N/Réf. : BXL23011_740_PU
Gest. : MB
V/Réf. : M876/2024
Corr: Aziz Ghazel
NOVA : 04/PU/1955889

BRUXELLES. Avenue Marnix, 30
(= partiellement en zone de protection du Palais des Académies et son jardin)
DEMANDE DE PERMIS D'URBANISME: Placer une porte d'entrée en acier de ton blanc devant le porche d'entrée
Demande de la Commune du : 26/03/2025

Avis de la CRMS

Images tirées du dossier de demande.

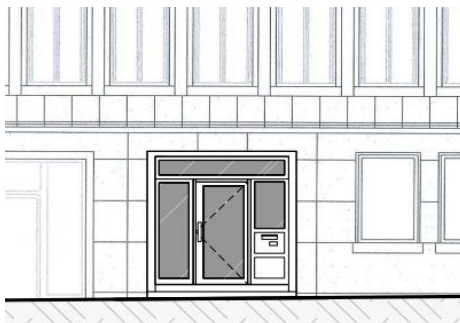
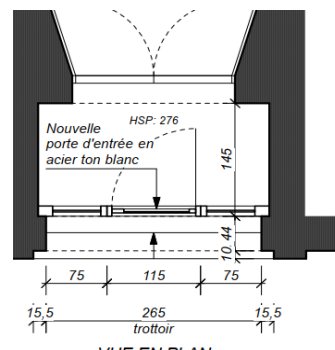
La CRMS comprend le souhait du demandeur de fermer le porche d'entrée, mais elle estime que la proposition est peu qualitative. Elle demande de revoir le projet en misant sur un dessin plus qualitatif et mieux intégré dans la façade.
